**CCR-VIA -- COMITATO DI COORDINAMENTO REGIONALE PER LA
VALUTAZIONE D'IMPATTO AMBIENTALE**

Giudizio n° 4097 Del 07/12/2023
Prot. n° 23/351930 Del 25/08/2023

Oggetto: Impianto di produzione di conglomerato bituminoso e cementizio e di recupero di materiali inerti non pericolosi sottoposti ad attività di recupero (R5) e messa in riserva (R13)

Tipo procedimento: Verifica di Assoggettabilità a VIA ai sensi dell'art. 19 del D.Lgs. 152/06 e ss.mm.ii.

Figura 4.13. Stralcio zonizzazione acustica- il poligono rosso individua l'area di progetto

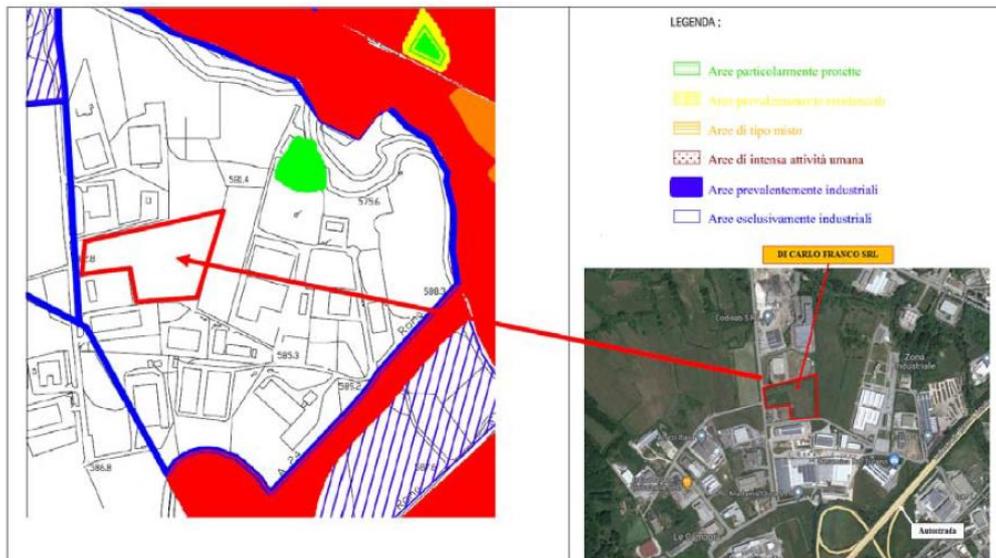
Vista la valutazione di impatto acustico, considerato che dalla zonizzazione acustica comunale si evince la presenza di un'area in Classe I all'interno della Classe VI e ritenuto che tale situazione debba essere descritta e valutata;

Considerato che i livelli di potenza/pressione sonora riportati per le sorgenti sono poco chiari e/o poco coerenti tra loro, e che inoltre non è chiaro quali valori siano stati utilizzati come dati di input;

Ritenuto necessario approfondire l'impatto acustico generato dall'attività;

Figura 4.11 Sezione litotecnica

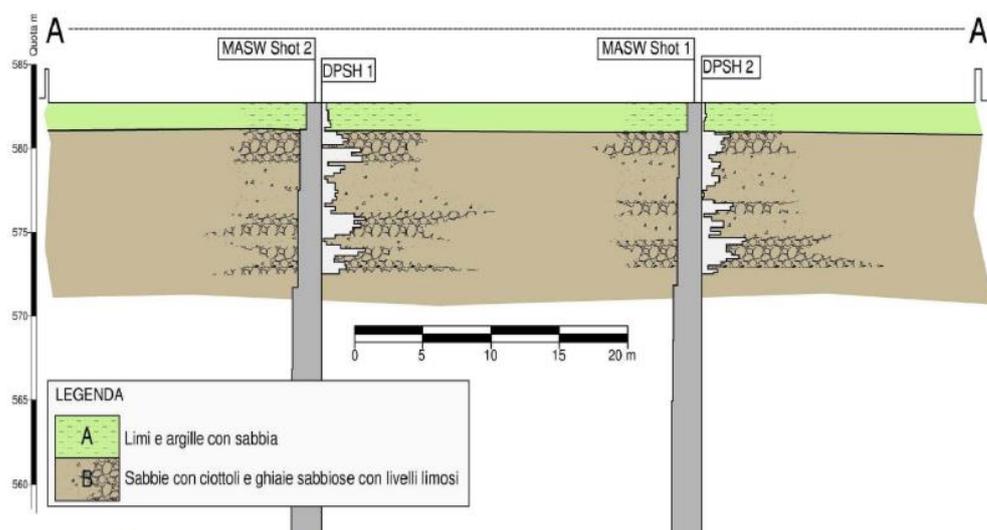
Ritenuto che le suddette prove non possano essere rappresentative per definire in maniera incontrovertibile la profondità della falda;

Preso atto che Il tecnico dichiara che la falda freatica è stata intercettata alla profondità di 1,80 metri dal piano campagna, e inoltre che è plausibile attendersi un suo innalzamento anche fino ad un metro di profondità dal piano campagna;

Ritenuto necessario approfondire gli accorgimenti atti a evitare gli impatti sulle acque sotterranee considerando anche che l'area è ubicata in zona ad alta vulnerabilità intrinseca all'inquinamento degli acquiferi secondo il PTA e che all'interno degli criteri localizzativi del PRGR tali zone rientrano tra quelle penalizzanti a magnitudo attenzione;
